改善箇所説明図

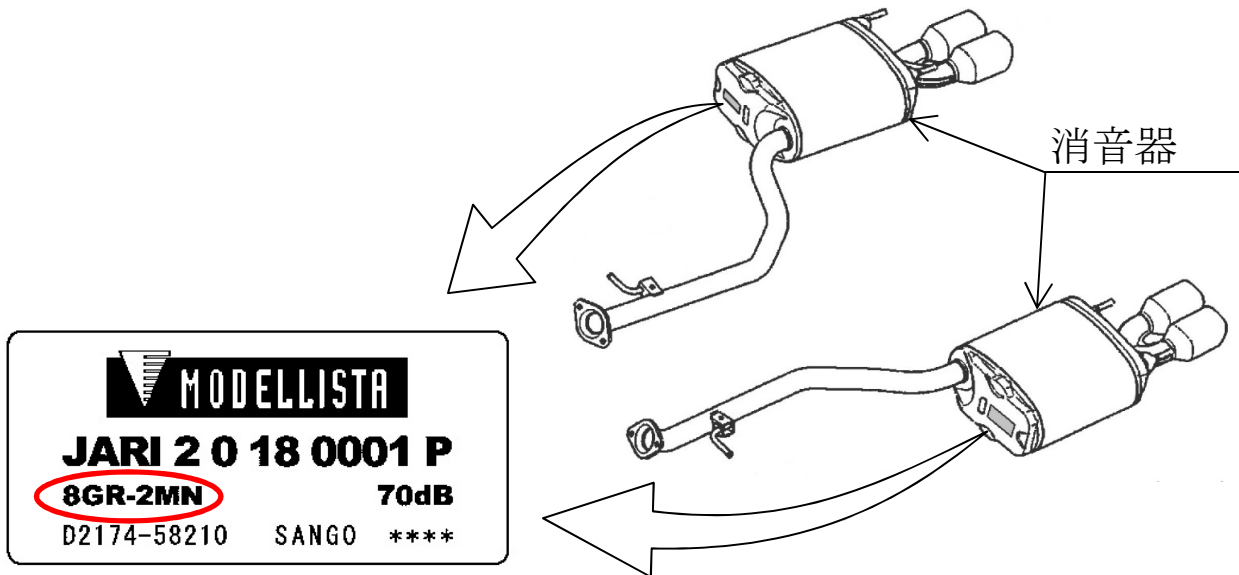
基準不適合発生箇所

トヨタクラウン3.5RSグレード専用のリヤバンパーに装着するエアロ部品と共に使用する後付部品の消音器において、保安基準に適合していることを示すために消音器に表示しているプレートに記載された原動機型式が誤っていた。
そのため、保安基準適合性の確認ができない。

改善の内容

当該商品購入のユーザーに対し、保安基準適合性の確認をするための書面を配布する。
